**Обустройство кустовых площадок №№ 8-бис, 17  
Западно-Хоседаюского нефтяного месторождения  
ЦХП (блок №3) им. Д. Садецкого и увеличение  
пропускной способности нефтегазосборных  
трубопроводов**

**Часть 1. Система электроснабжения**

**Книга 2. Графическая часть**

**ПО-30-КО-ОП-ОП-1902-ПД-04.ИЛО.05.01.02**

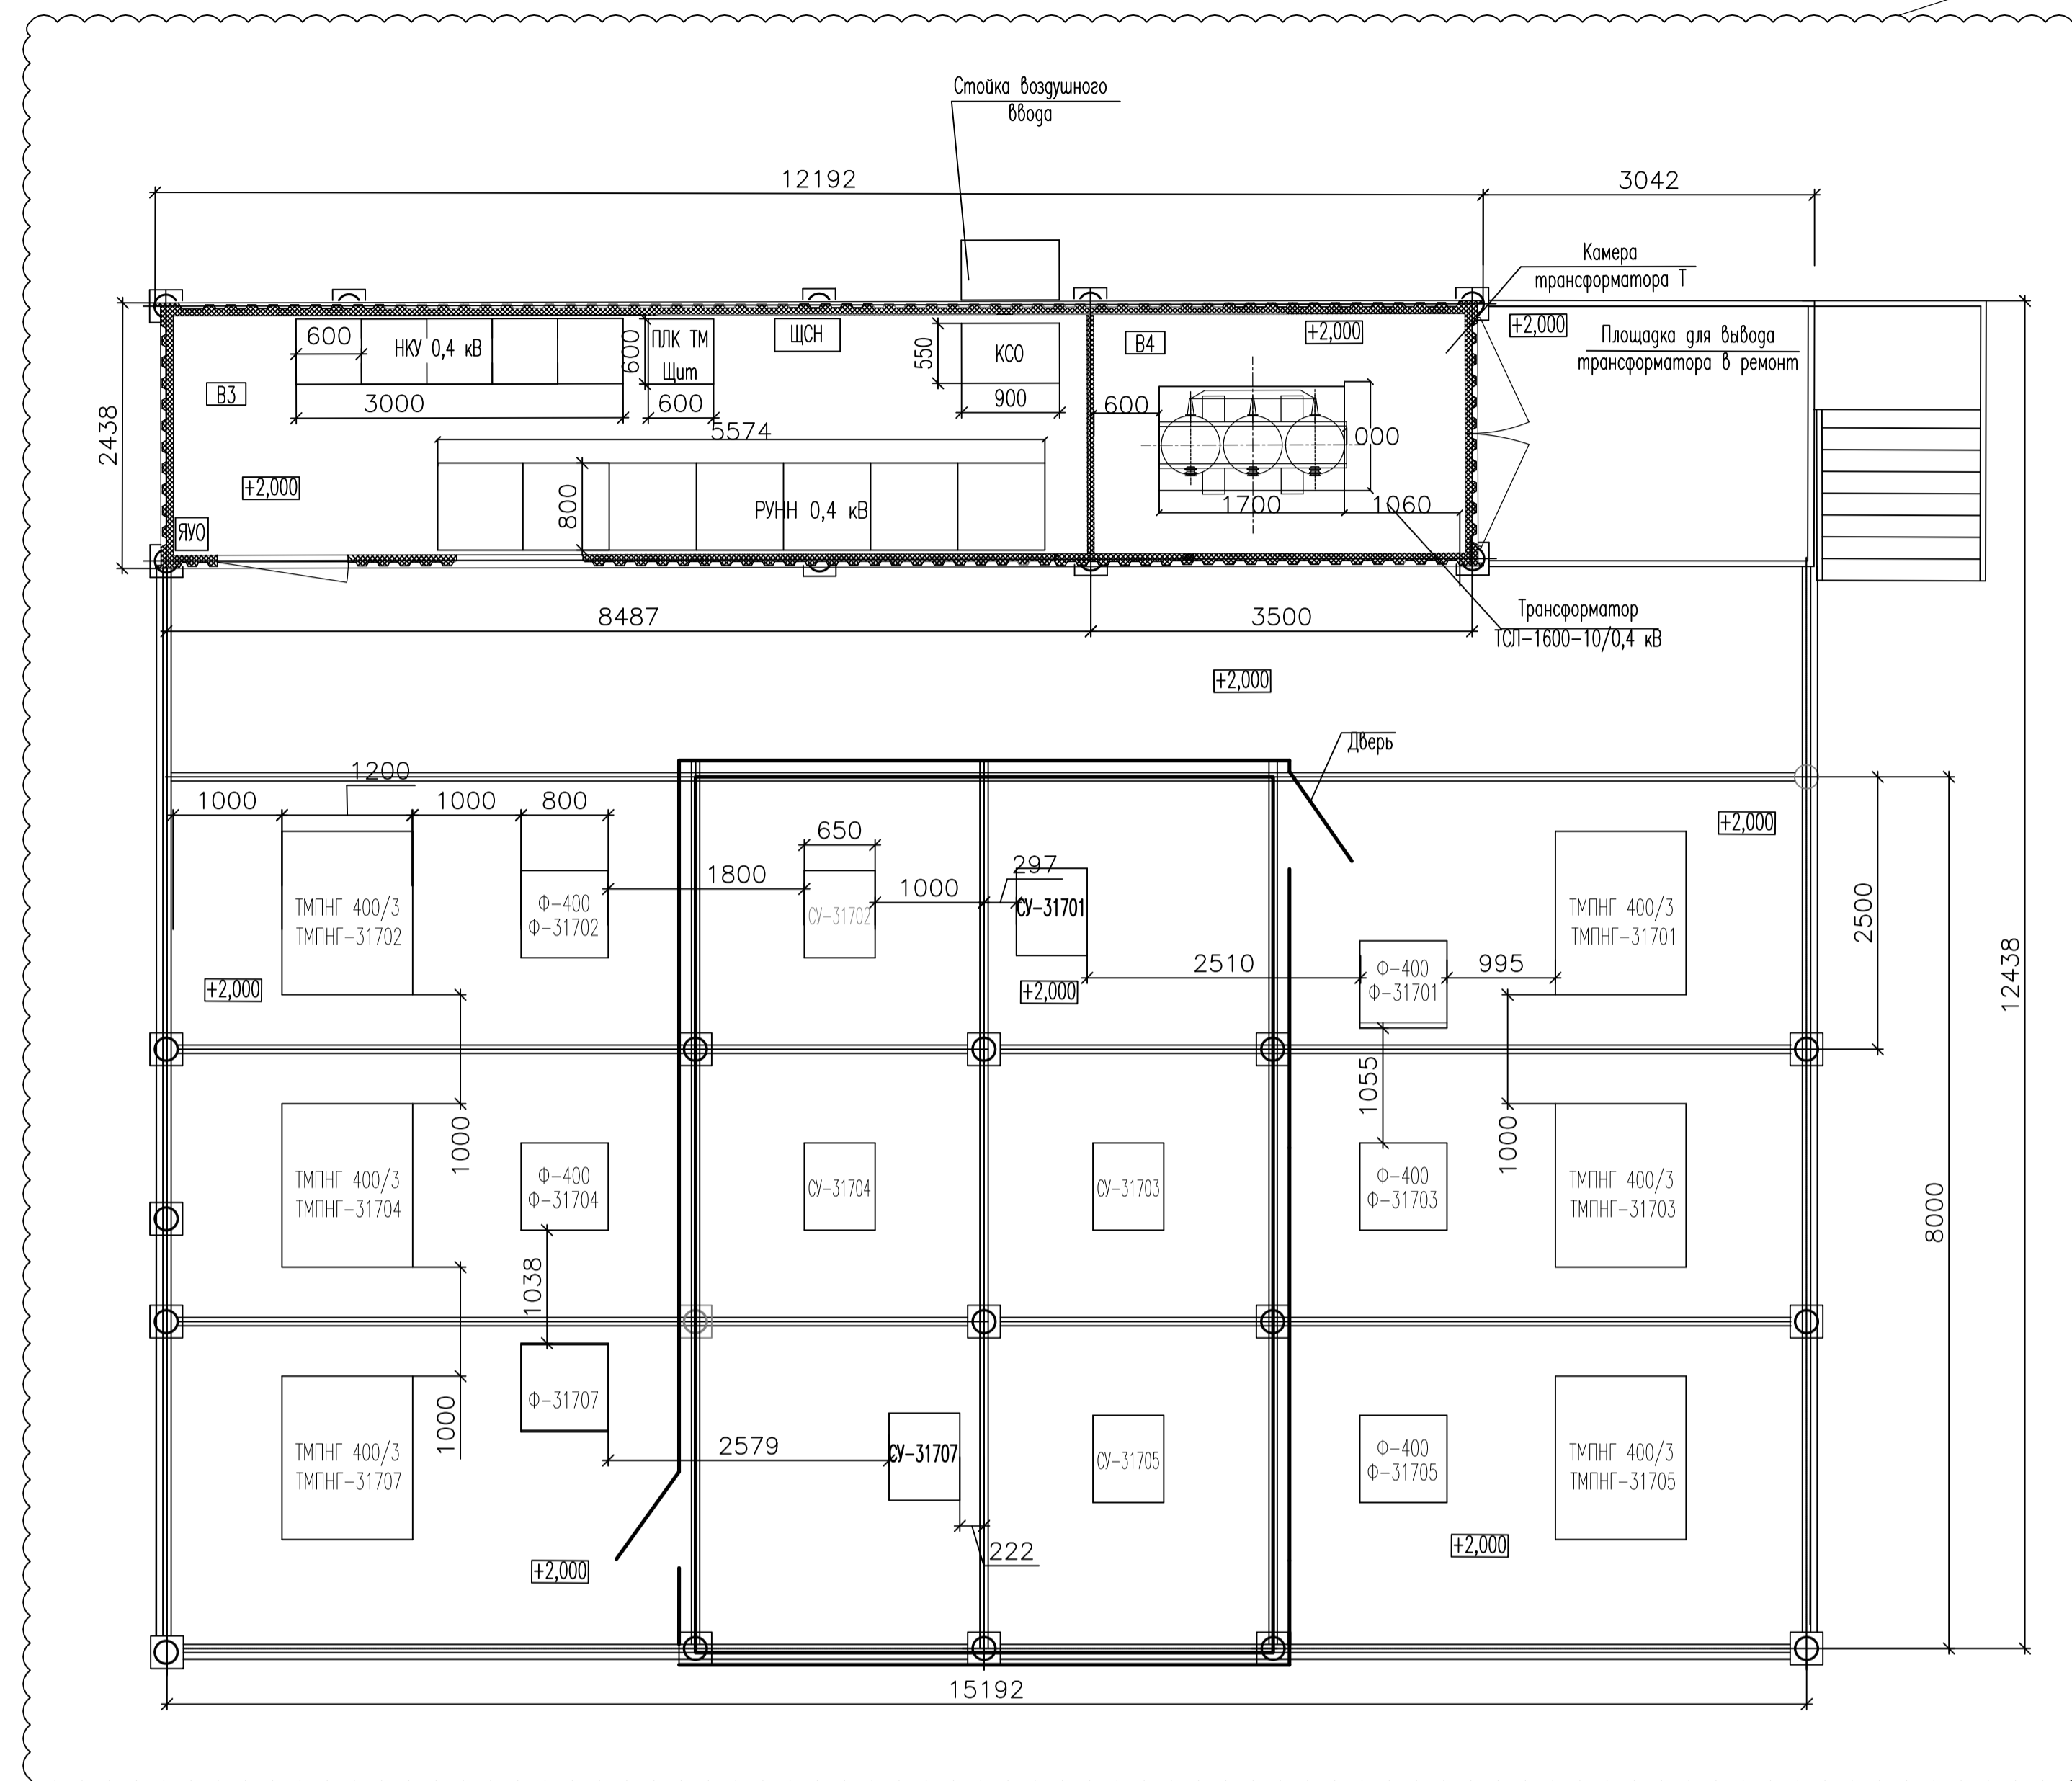
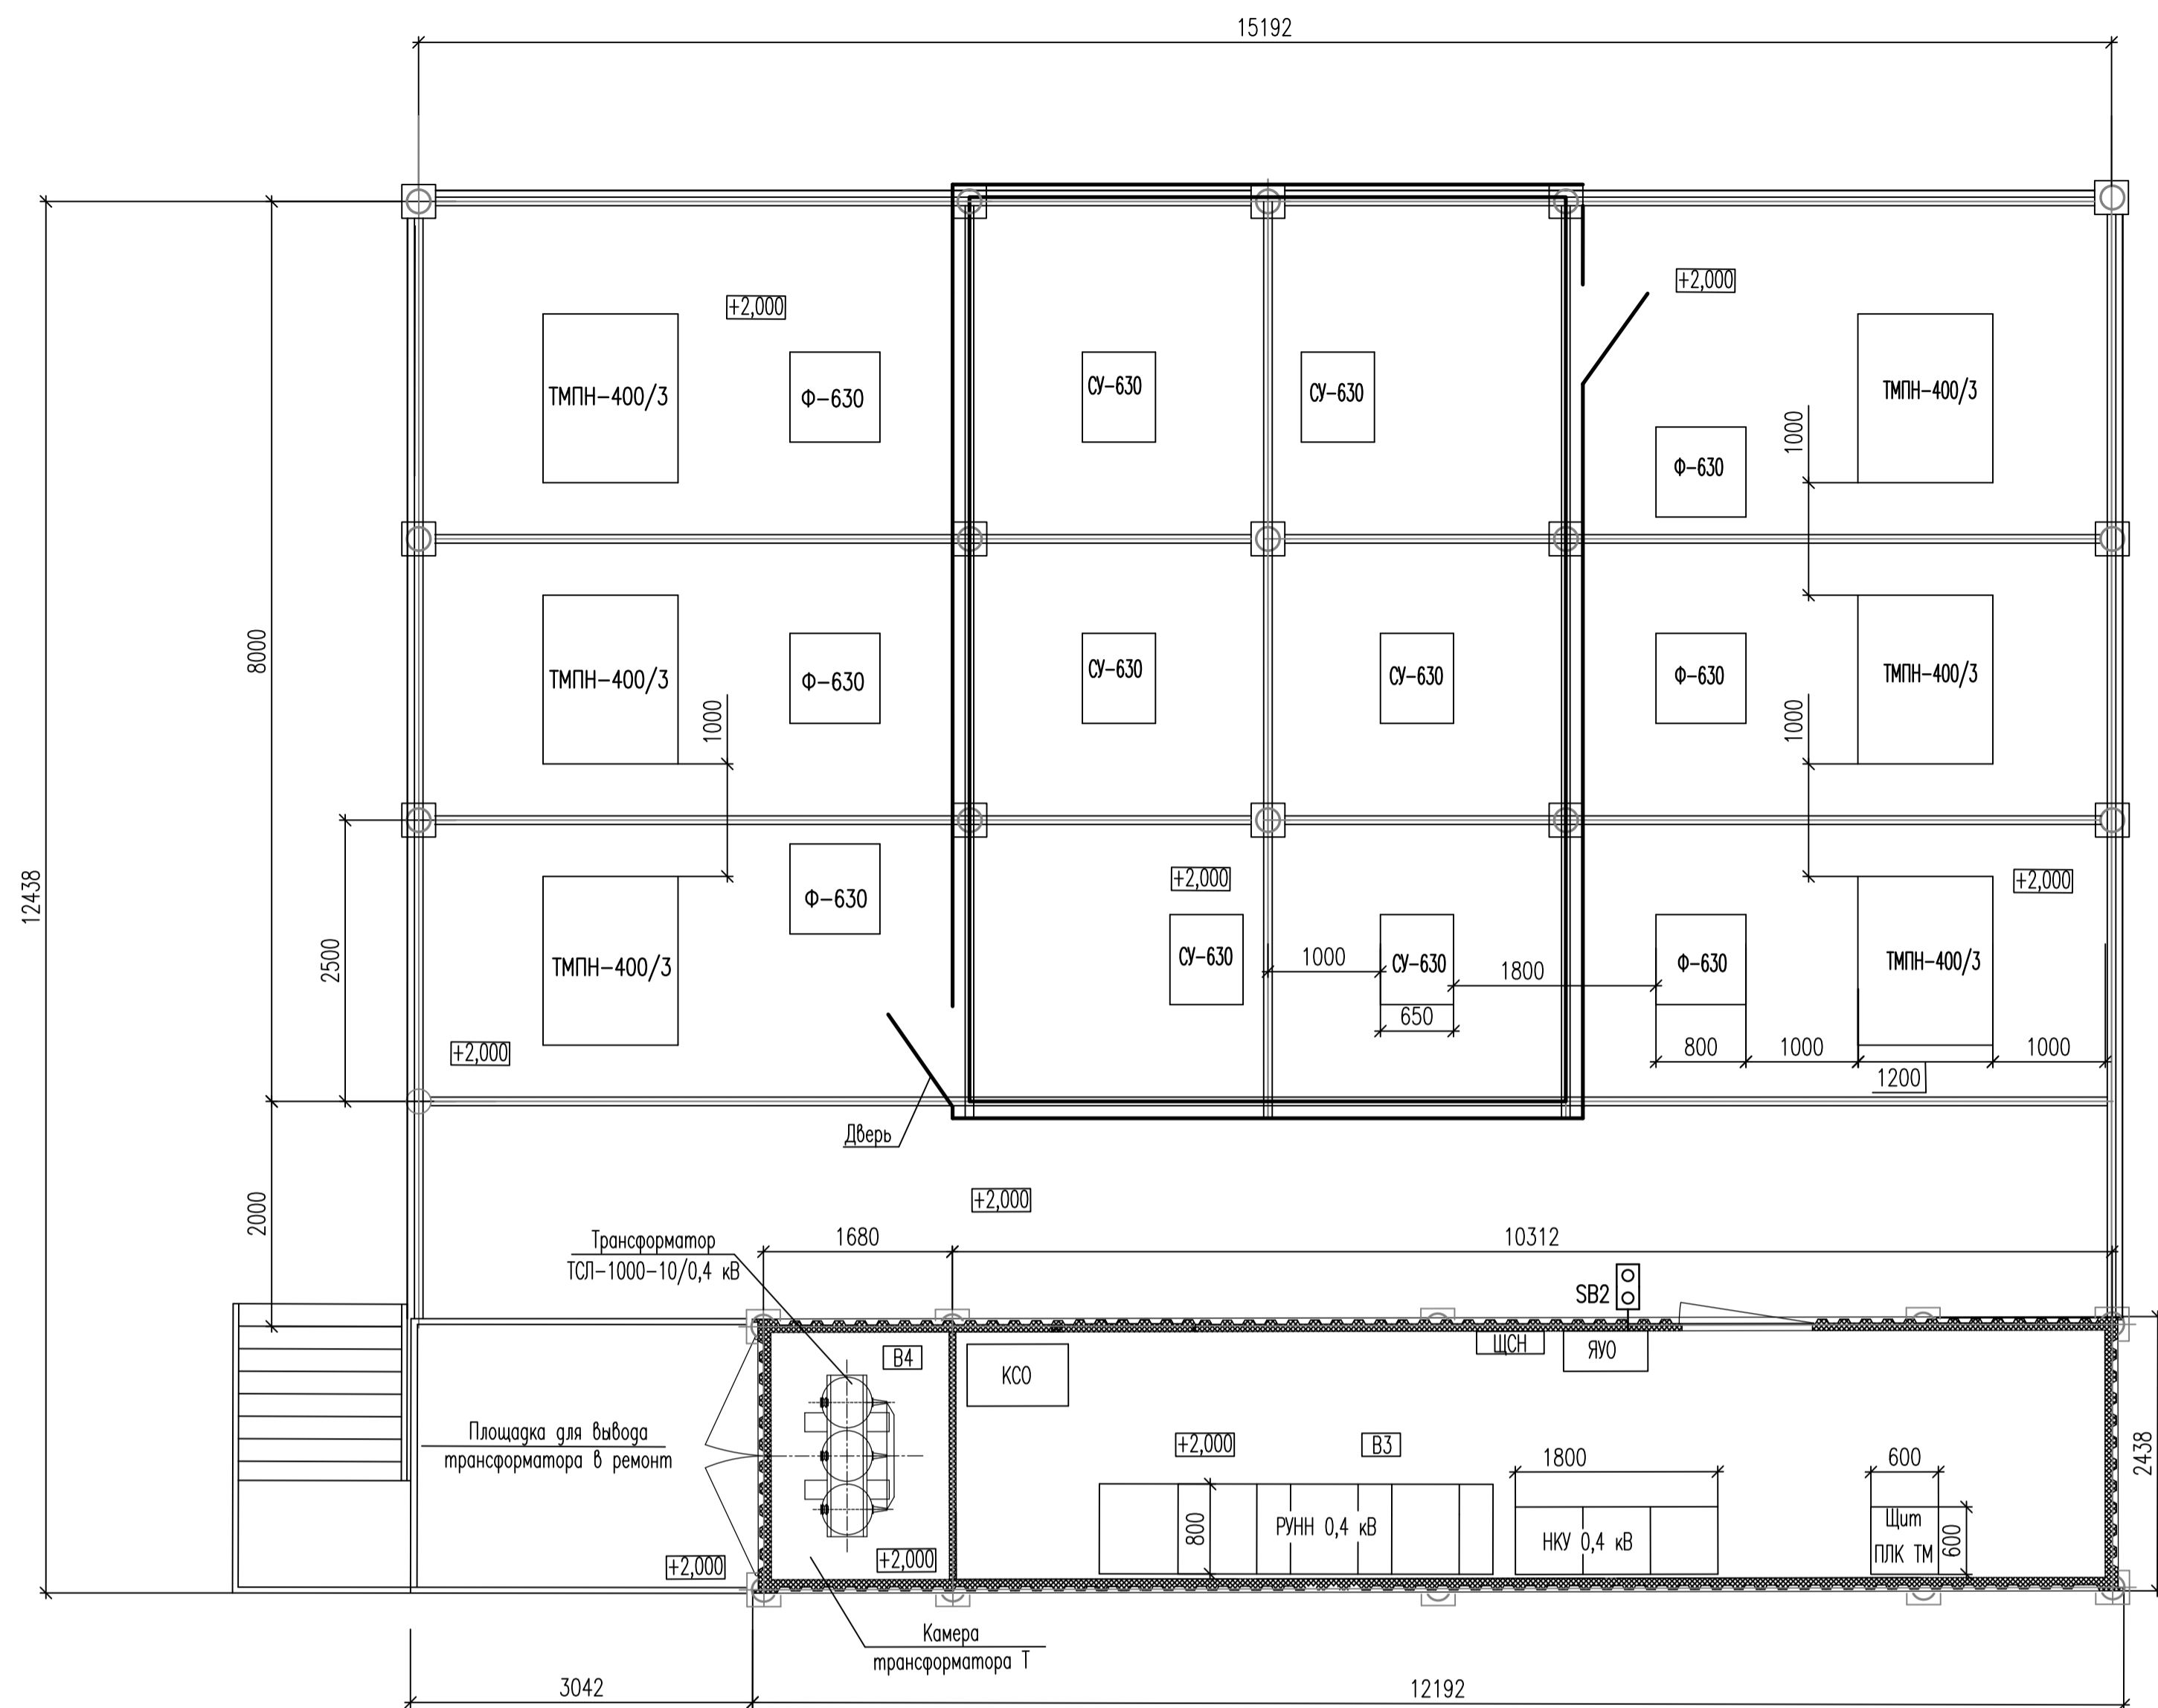
ИОС.0 5.01.02 -008	Заменен. Добавлен план на КТП с ЭЦН для кустовой площадки N17.			
	ИОС.0 5.01.02 -009	Заменен. Актуализирована модель генплана.			
	ИОС.0 5.01.02 -010	Заменен. Актуализирована модель генплана.			
	ИОС.0 5.01.02 -011	Заменен. Актуализирована модель генплана.			
	ИОС.0 5.01.02 -012	Заменен. Актуализирована модель генплана.			
	ИОС.0 5.01.02 -013	Заменен. Откорректирован мощность трансформатора.			
	ИОС.0 5.01.02 -018	Заменен. Актуализирована модель генплана.			
Изм.внес	Пономарева		25.04.26	АО «Гипровостокнефть» Электротехнический отдел (ЭТО)	
Составил	Пономарева		25.04.26		
Утв.	Шапиевск		25.04.26		
				Лист	Листов
				1	2
